GALLIANCE
LE BIGNON

Objet : Compléments au dossier de demande d'enregistrement déposé le 29 septembre 2020 Galliance Le Bignon

Galliance – Le Bignon – Précisions apportées

Galliance – Le Bignon – Demande d'aménagements aux prescriptions de l'arrêté ministériel 12 mai 2020 (rubrique 2915)

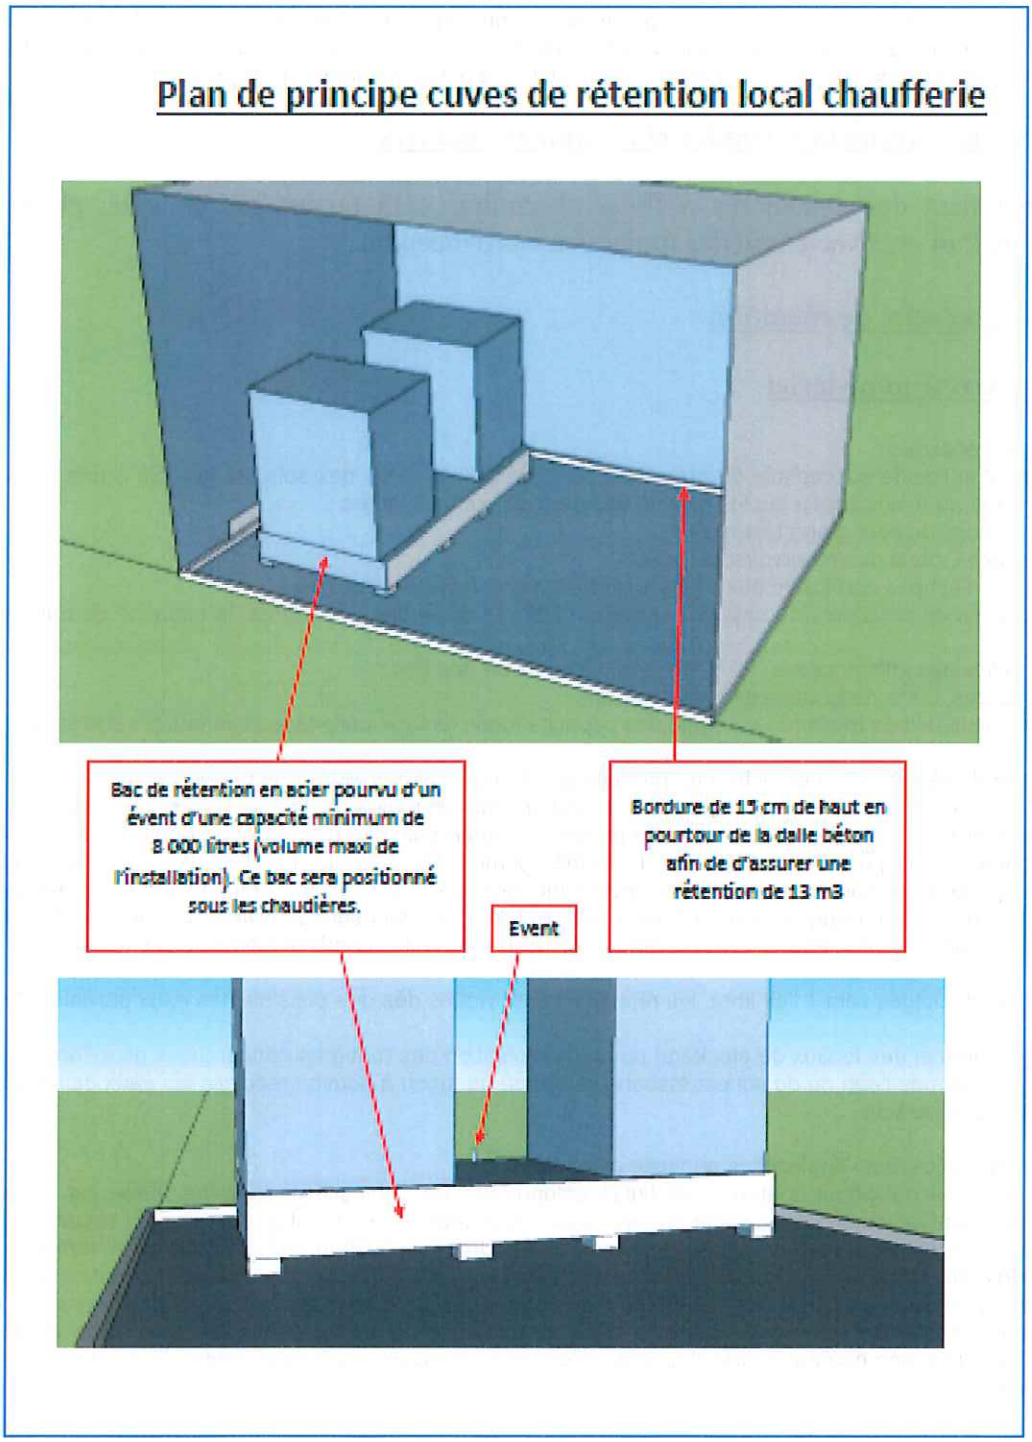
Demande d'aménagement formulée et arguments associés

Le futur bâtiment chaufferie sera réalisé sur une dalle de béton formant une rétention. Les chaudières seront reliées à un réservoir métallique constituant une rétention permettant de récupérer la totalité du fluide thermique en cas d'incident.

Les chaudières seront reliées à un réservoir métallique constituant une rétention permettant de récupérer la totalité du fluide thermique en cas d'incident (8 000 l). Ce réservoir sera situé dans le local chaufferie afin d'éviter sa dégradation trop rapide par l'effet des intempéries, et des actes éventuels de vandalisme. Ci-dessous le plan de principe :

GALLIANCE LE BIGNON *18 Rue de la Forêt* *44140 LE BIGNON*	DATE	novembre.2020
	PHASE	D.D.P.P.
CHAUFFERIE FLUIDE THERMIQUE VUE EN PLAN RDC COUPE - FACADES	PLAN N°	02
	DDPP PLP-USINE-BIGNO2-2020-0(

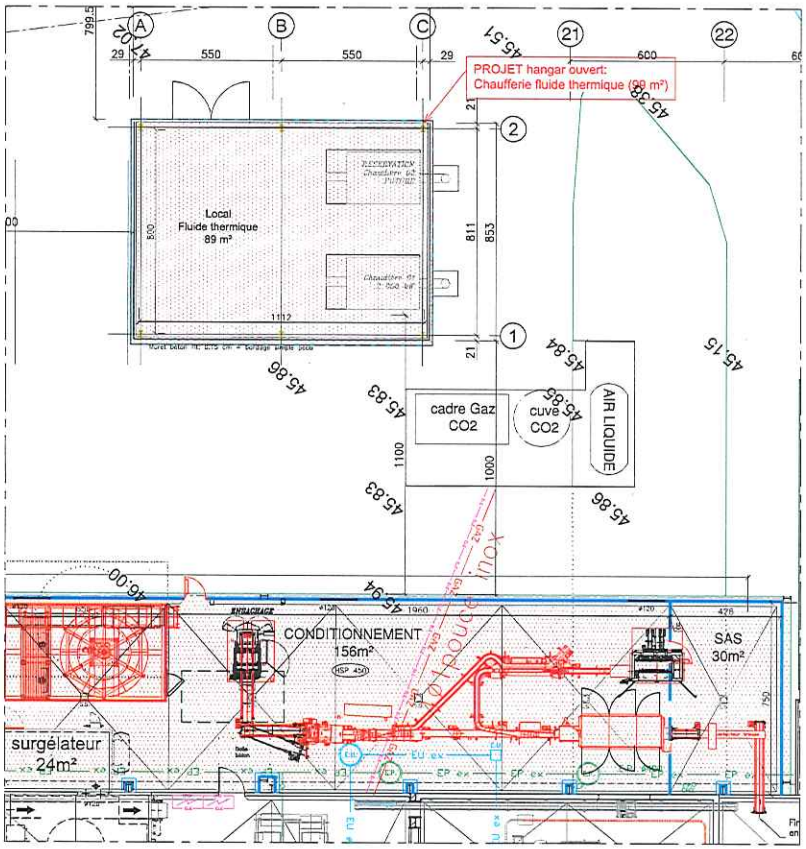
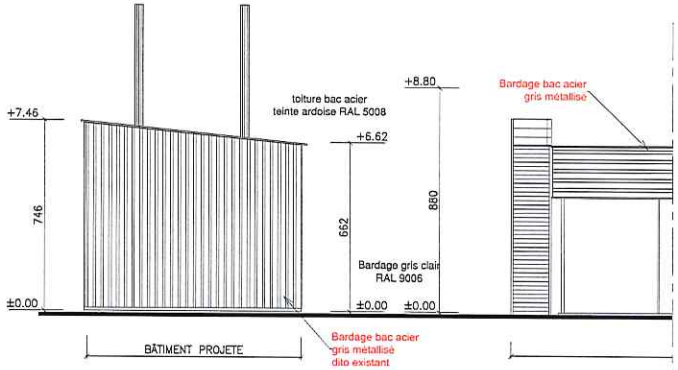
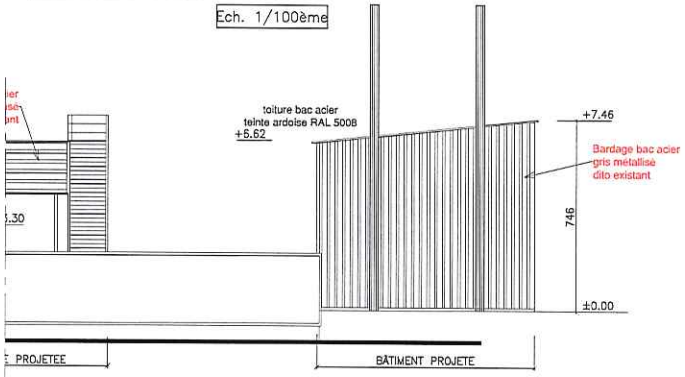
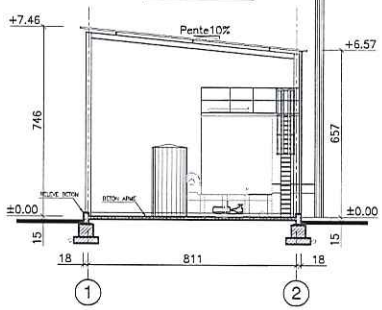
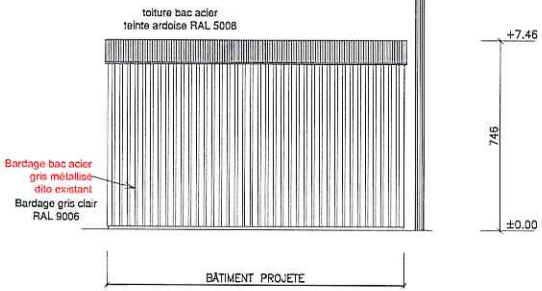
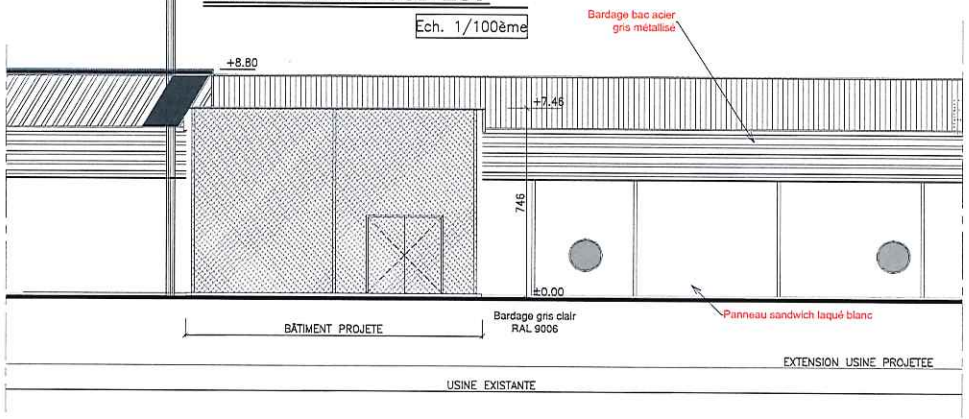
Demande d'aménagement formulée et arguments associés

Le futur bâtiment des chaudières à fluide thermique sera ouvert sur un côté, permettant la libre circulation de l'air et l'évacuation des fumées en cas d'incendie. En Annexe II, le plan du projet.

Distance d'effets des flux maximum

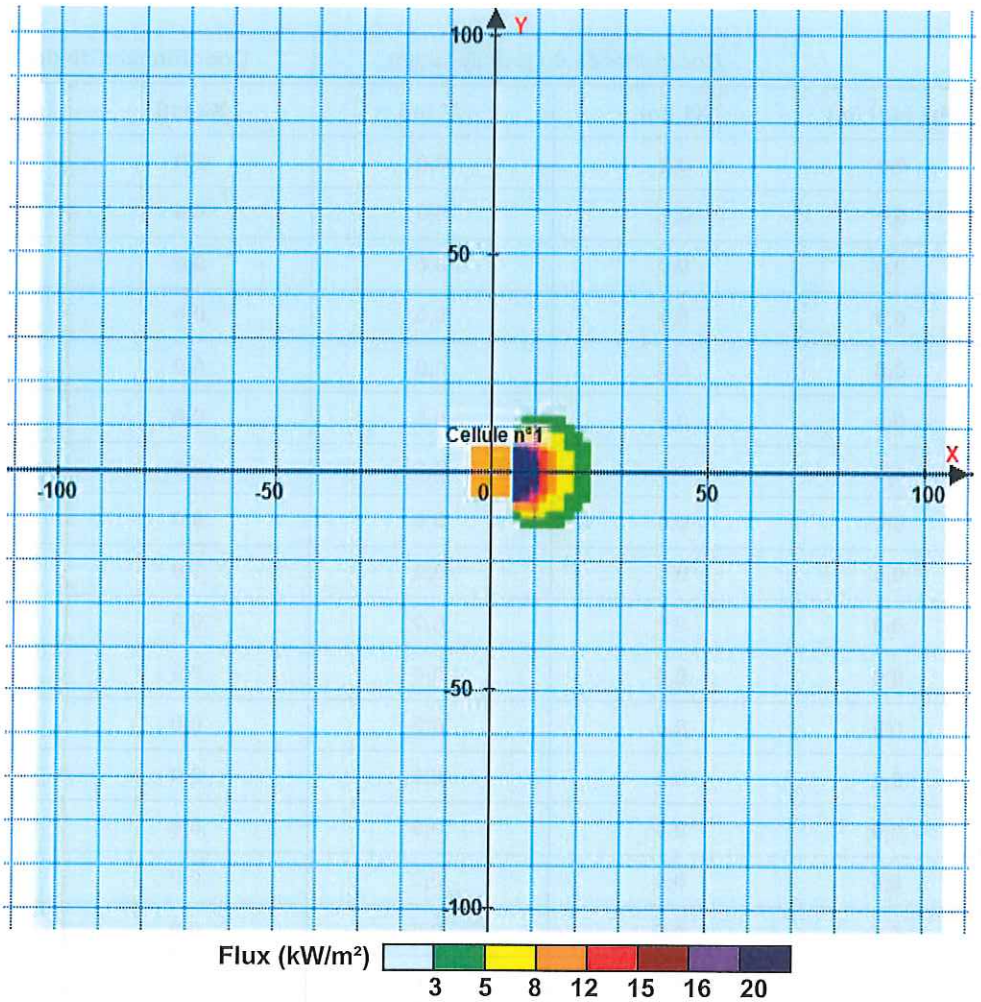
Les mêmes hypothèses que la PJ7 déposée fin septembre 2020 ont été retenues, à l'exception de l'étanchéité de la paroi Est, qui a été prise à 0 min au lieu de 15 min.
Nous avons ainsi considéré un bâtiment de 11,5 x 8,5 m, h = 7,5 m avec les caractéristiques énoncées ci-dessus pour la demande d'aménagement des prescriptions.

La conclusion en termes de distances d'effets est la même qu'avec un matériau de la porte de quai EI 15, à savoir qu'en cas d'incendie du réservoir de fluide thermique situé à l'intérieur de la future chaufferie, dans les conditions de stockage retenues et pour les dispositions constructives envisagées, les flux thermiques de 8, 5 et 3 kW/m² resteraient confinés à l'intérieur du site, et n'atteindraient pas l'usine, ni de stockage ou de bâtiment voisin.

⇨ **Il n'y a pas de risque de propagation de cet incendie.**
